リテイニングリング仕様変更のご案内

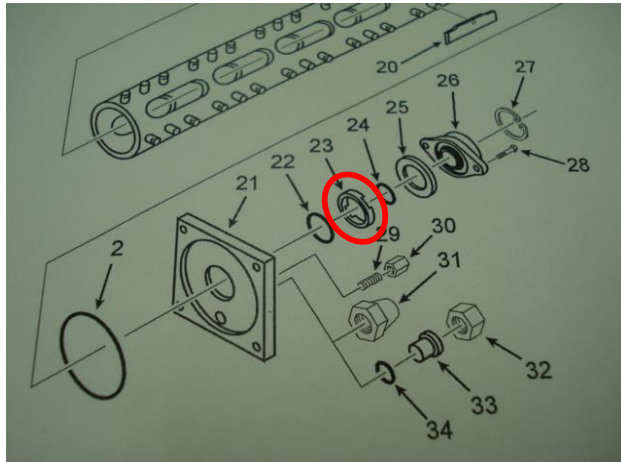
今回仕様変更されました部品はダッシャー廻りの部品であり、リアドア部に装着されるシール抑え用の金属製リング(左展開図内 23番赤丸)です。

旧型リングと新型リングの外観上の対比は、写真①でご確認下さい。写真②が旧型で、写真③が新型です。旧型リングで切り欠き部中心に発生した「反り」の変形が、新型リングでは発生し難い構造となっております。また、衛生面が考慮され、材質はステンレス製に変更されました。

右写真(上)は、新型リングをリアドアに装着した状況を示します。リングの固定につきましては、従来の2点止め式と変更はありません。装着する位置につきましては、90度位置が変更しても問題ありません。

右写真(下)は、リング装着前の状況を示します。ナット用スタッドが2本確認されますが、当該部品の交換が必須となります。これは、新型リングが厚くなり、従来のスタッドでは固定が出来ないためです。新寸法スタッド [P-311235-J] ご購入も、併せてお願い申し上げます。

固定用ナットは、引き続き従来部品をご使用下さい。
